アフガニスタン国
都市交通にかかる情報収集・確認調査

第 2-2 編 橋梁架替設計レビュー（グザルガ橋）

アフガニスタン国
都市交通にかかる情報収集・確認調査
橋梁架替設計レビュー

第2-3編 サライシャマリ交差点設計レビュー

① REINFORCEMENT OF DETAILS OF SEC.(C-C)

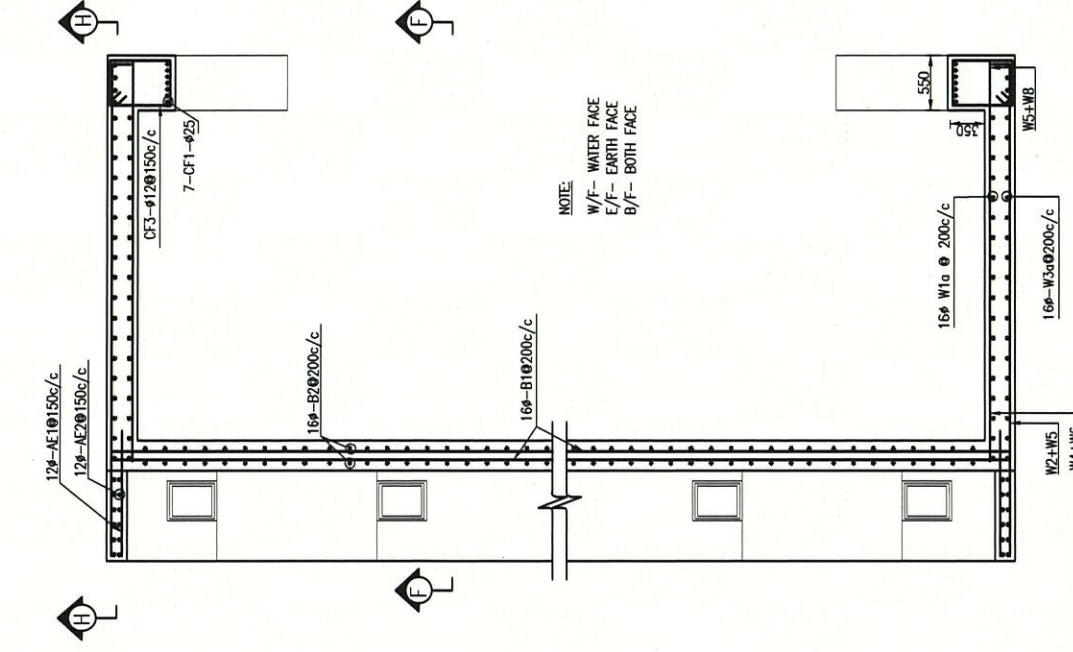
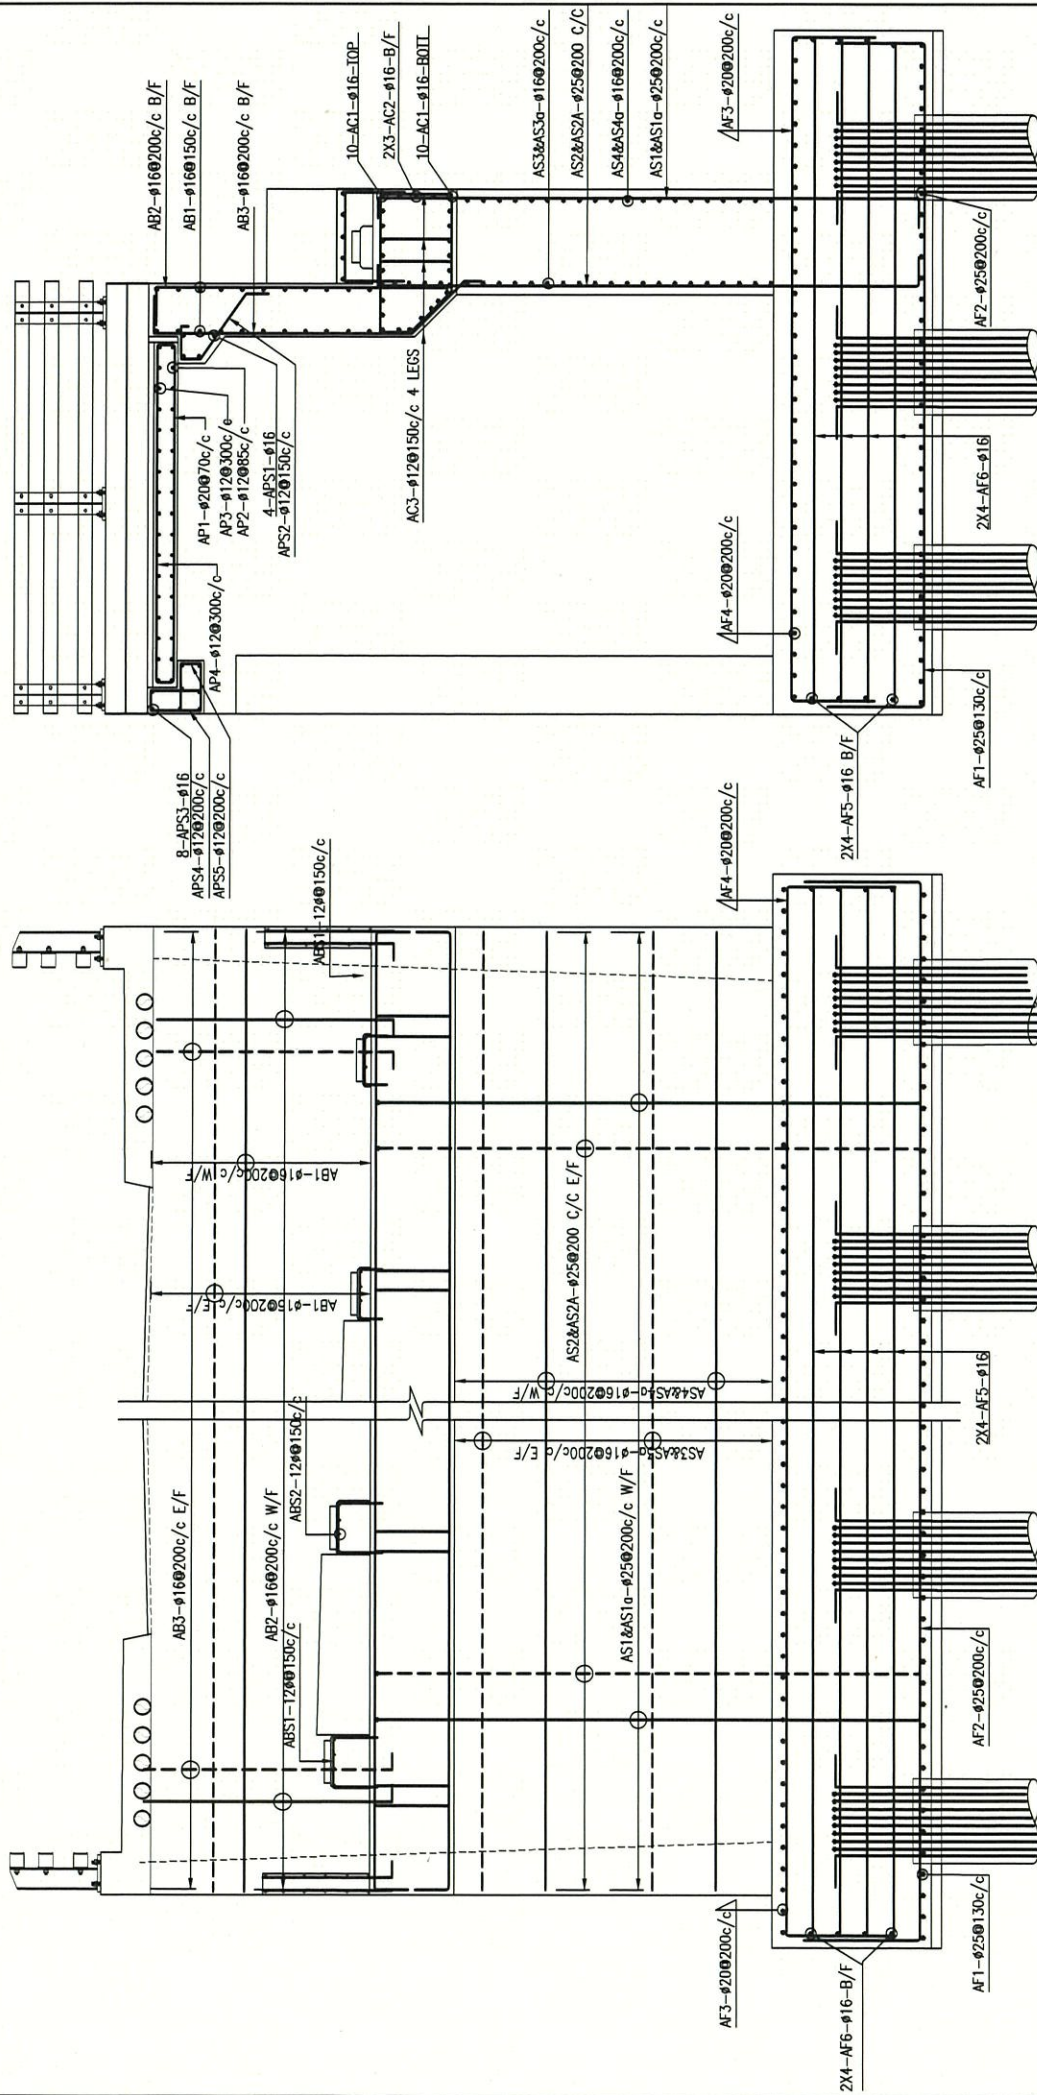
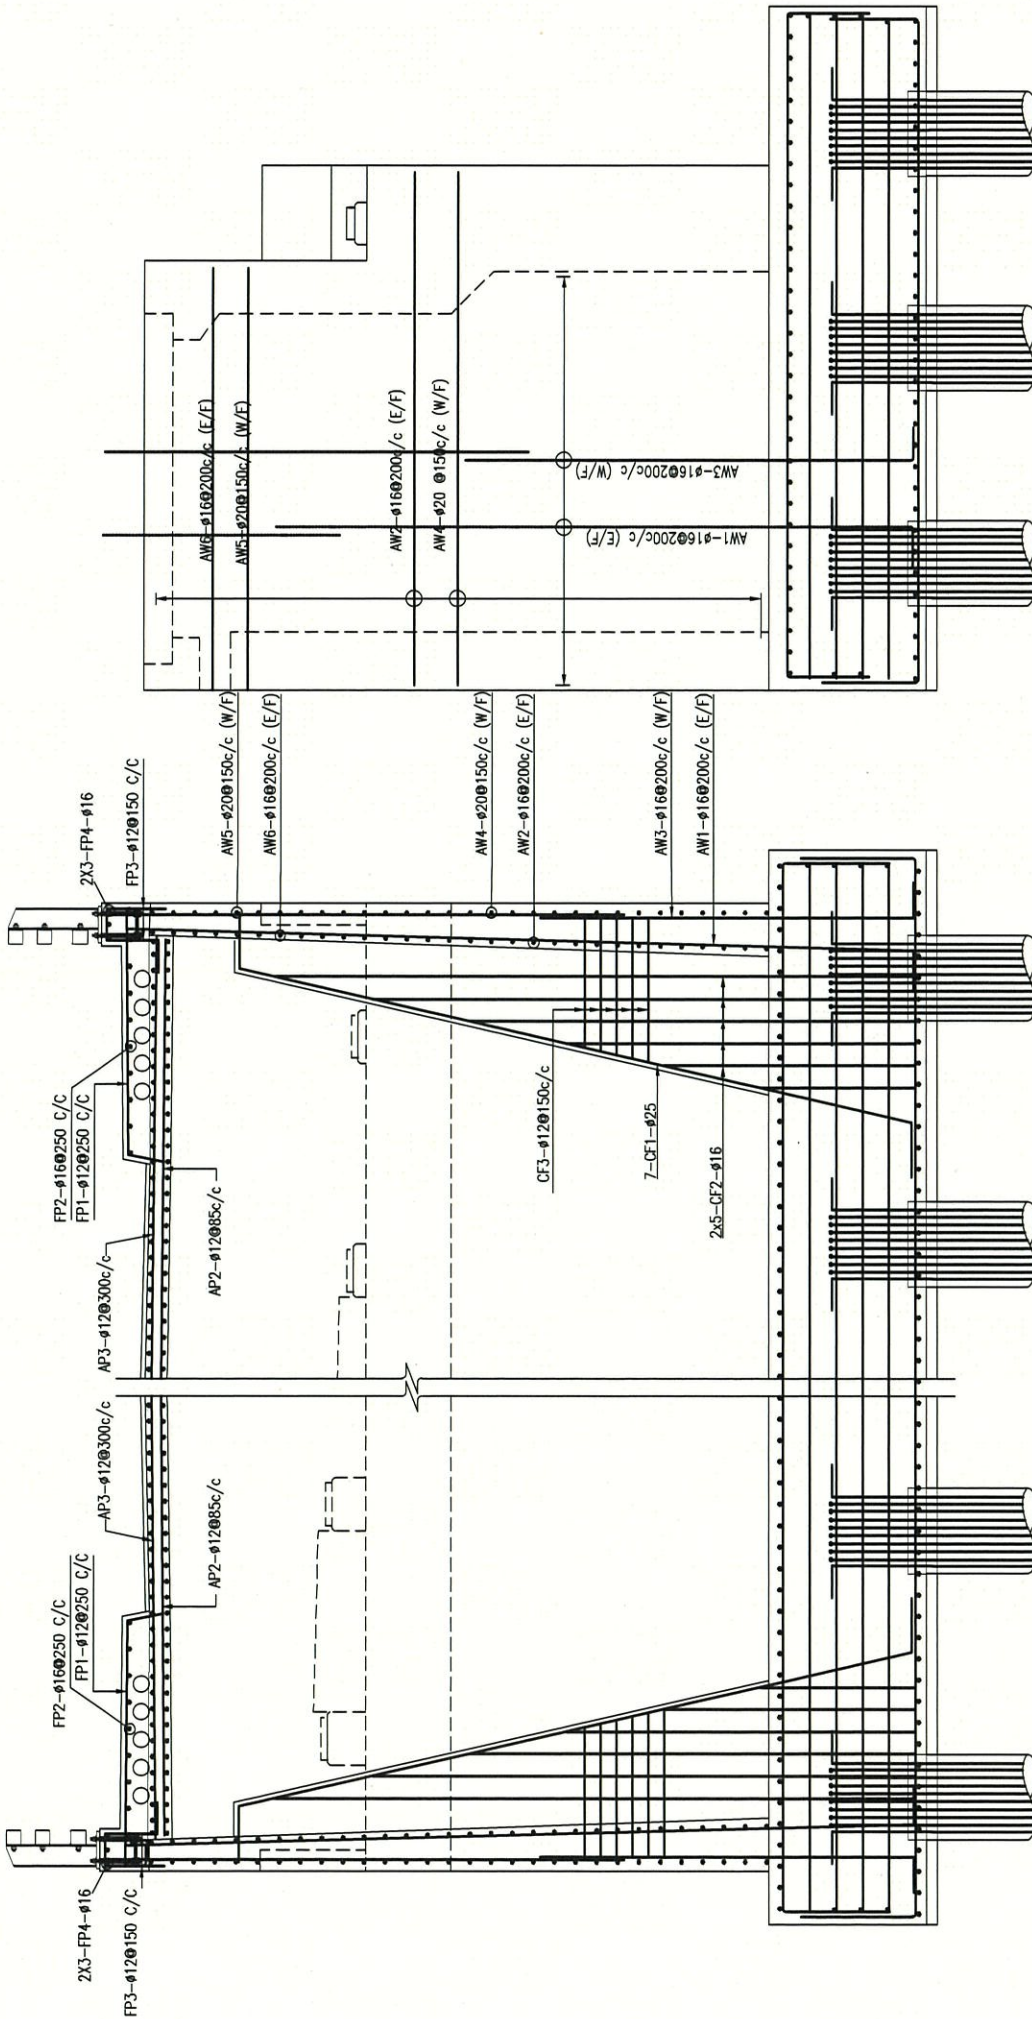
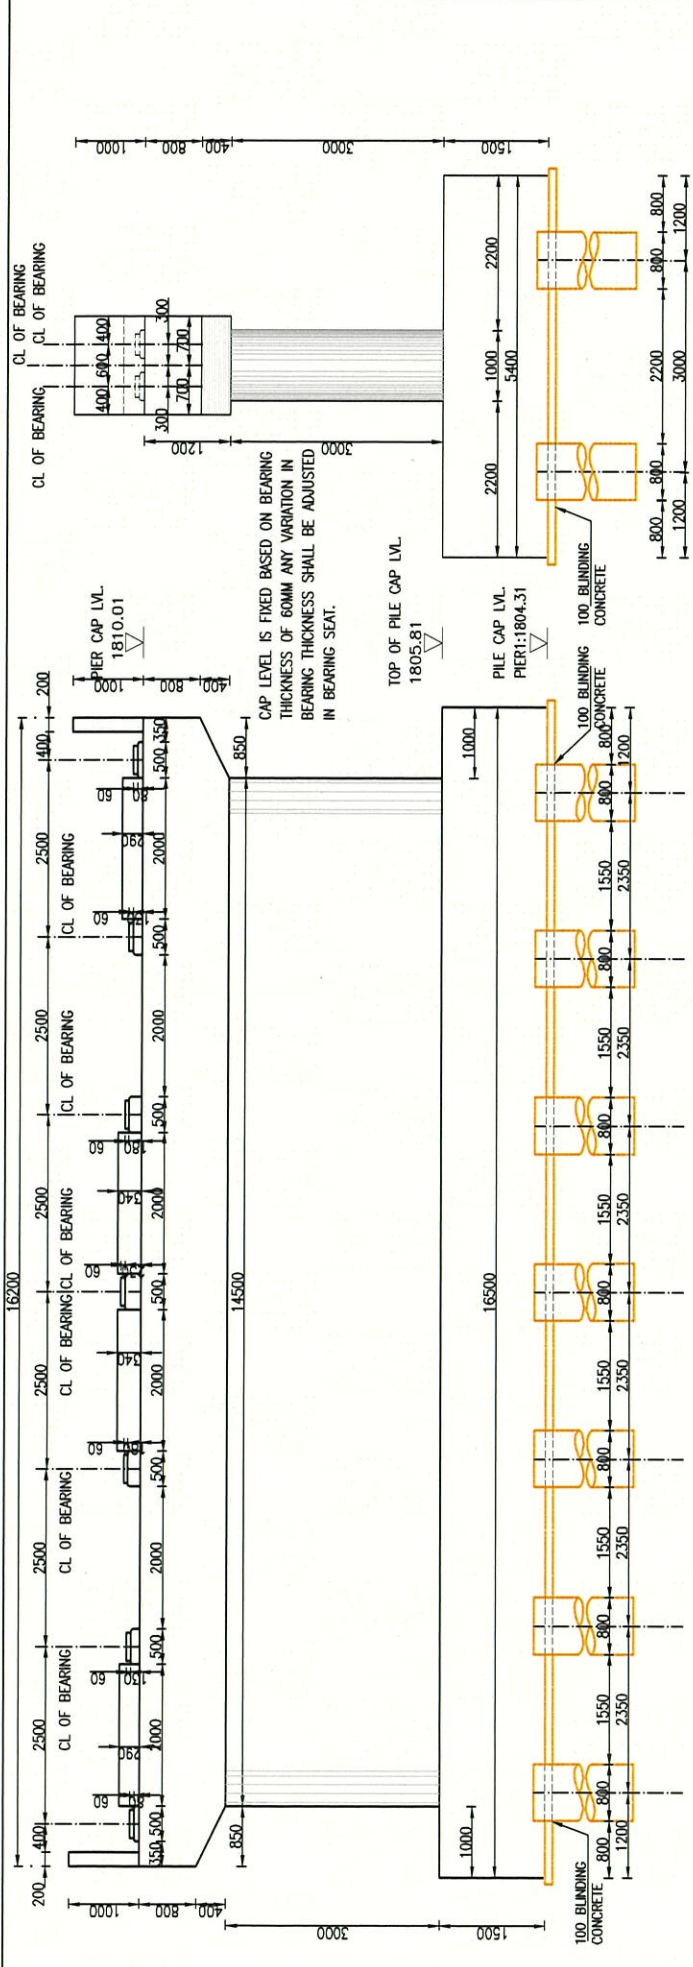
①ウイング端部の鉄筋が密配區を過ぎる。
②バラベット、壁壁、フーチング、ウイング等の部材には剪断補強鉄筋を配置すべし

②バラベット、壁壁、フーチング等の部材には別冊補強鉄筋を配置する

②バラベット、壁壁、ブーチング、ウイング等の部材には切筋補強鉄筋を配置する

1 DIMENSION DETAIL OF PILECAP

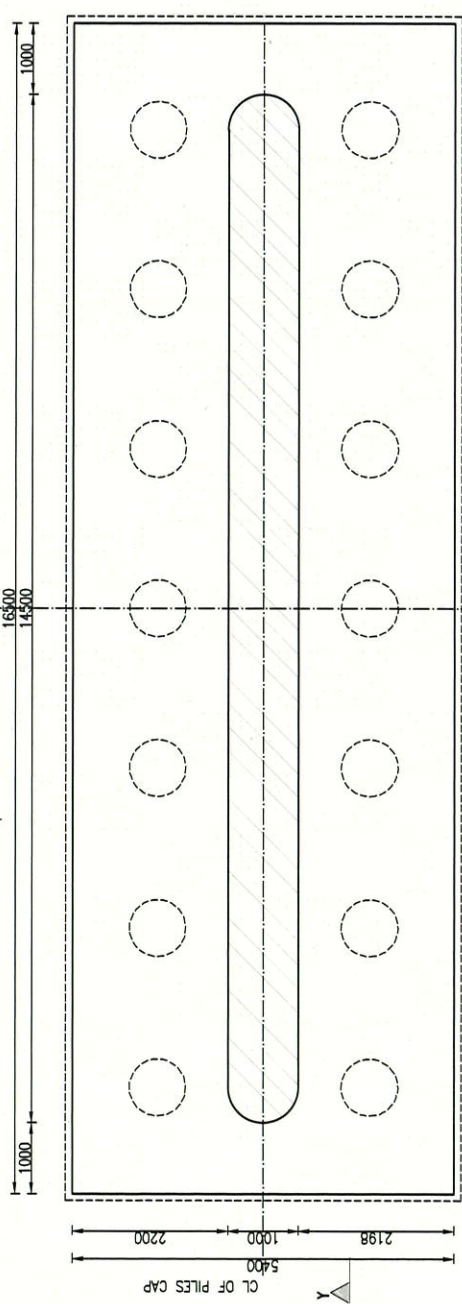
- ①梁はHWL以下となるため、流下阻害を防ぐために端部は円弧とするか、鋭角を付けるのがよいと思われる。
- ②端部の杭とフーチング端部の間隔は杭径の1.5倍ではなく、杭径まで小さく出来ると思われる。
- ③杭の間隔を杭径の2.5倍の2.0mとしない理由が説明されるべきである。

① WINGWALLS ELEVATION
Scale: 1:100

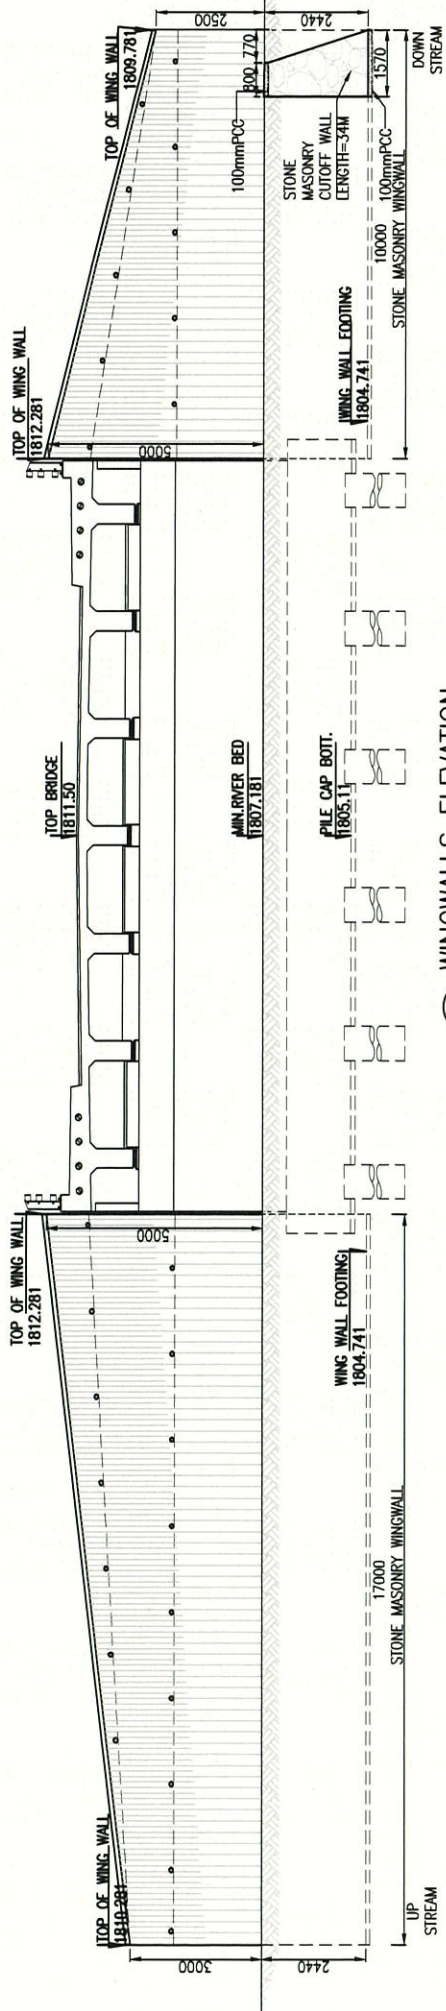
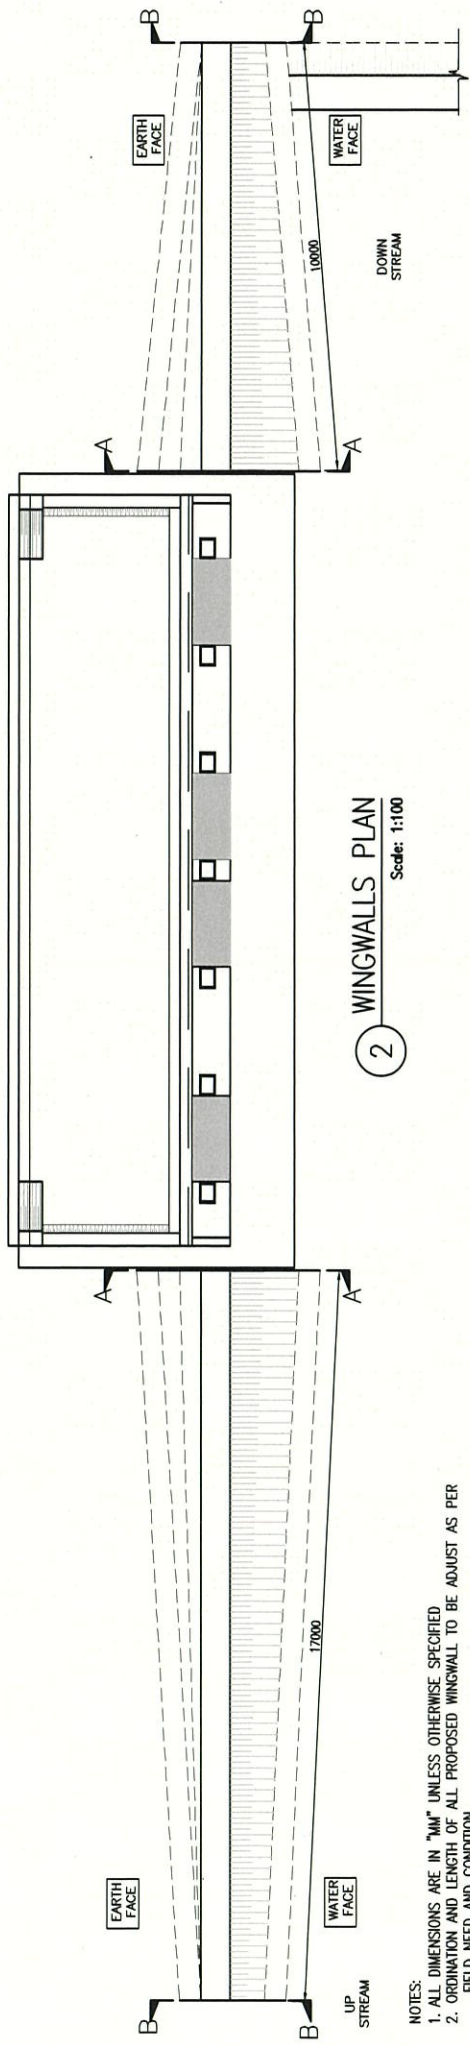
①Revetmentの長さの根拠が明記されるべきである。
★②床固め工等の洗脚防止対策が別途必要と考えられる。
